# 改善箇所説明図

対象車両外観

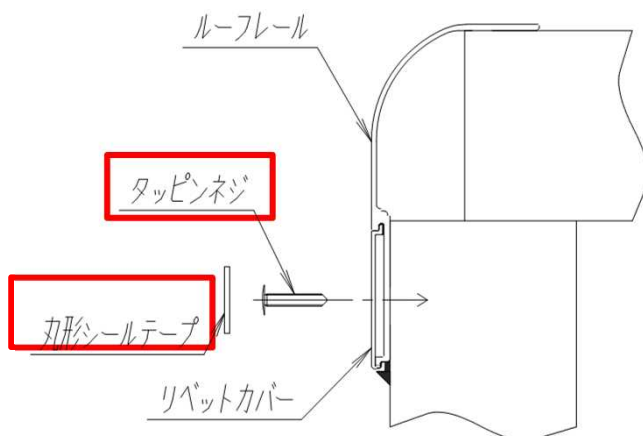
冷蔵冷凍車および冷蔵冷凍セミトレーラにおいて、架装車体のルーフレール部リベットカバー接合部の強度設計が不適切なため、当該接合部の強度が不十分なものがある。そのため走行時の負荷により、リベットカバーの長手方向端部がルーフレールより浮き上がり、最悪の場合、脱落して他の交通の妨げになるおそれがある。

全車両、リベットカバーを点検し、浮き上がりがない場合は、既存のリベットカバーの長手方向両端と中央をタッピンネジで固定する。浮き上がりがある場合はリベットカバーを交換して長手方向両端と中央をタッピンネジで固定する。
